BUND Regionalgruppe Dresden, Kamenzer Str. 35, 01099 Dresden

Stellungnahme zum Bebauungsplan Nr. 393, Dresden-Räcknitz Nr. 3 Nöthnitzer Straße-Campus Süd

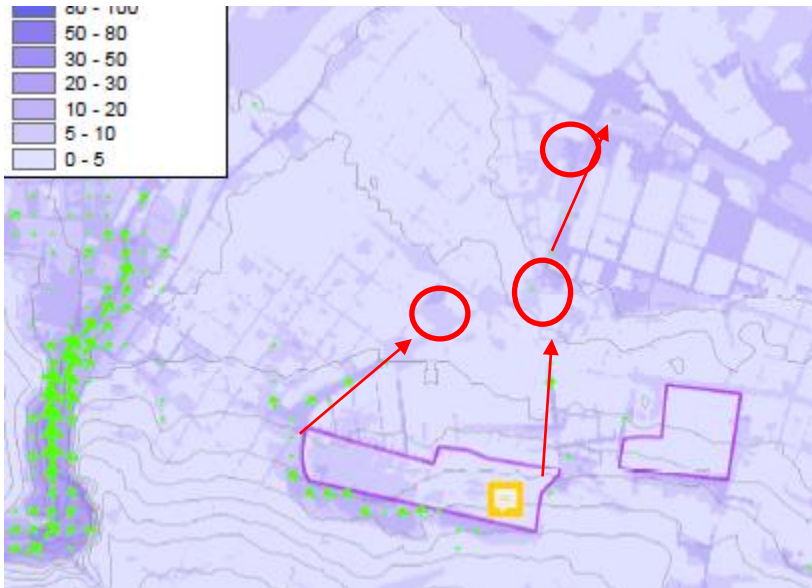
Abb. 1: 3 Bereiche (Münchener Platz, Fritz-Löffler-Platz, nördlich HBF an denen die Klimasimulation zur Kaltluft davon ausgeht, dass unbebaute Grünflächen im Bereich neuer Gebäude des Rahmenplans vorhanden sind. Hier erfolgt keine Betrachtung der kumulativen Auswirkungen (rote Wirkpfeile des Vorhabens mit weiteren Neubauvorhaben) bezogen auf Überwärmung/Abkühlung abends/nachts. Der Umweltbericht greift diesen Aspekt nicht auf.

Es mag sein, dass die übergreifenden Luftmassenbewegungen ab nach Mitternacht diese neue Bebauung vollständig überprägen und dann weiterhin für eine ebenso gute Abkühlung wie bisher sorgen. Wie es sich aber tatsächlich mit der Veränderung der Abkühlung bis Mitternacht verhält (im kumulativen Zusammenwirken) scheint dem BUND noch nicht gutachterlich betrachtet worden zu sein. Daher hält der BUND eine ergänzende gutachterliche Einschätzung dieses Sachverhalts rechtlich und fachlich für geboten.

Auch war nicht ersichtlich, ob neue Gehölzstrukturen im Bereich des neuen Stadtparks südlich des B-Plangebietes (bisher in großen Teilen Acker- und Wiesenfläche), die den Kaltluftabfluss künftig verlangsamen können, in die Simulation einbezogen wurden.

Ein weitergehender Ausgleichsbedarf sollte ggf. adressiert und umgesetzt werden.
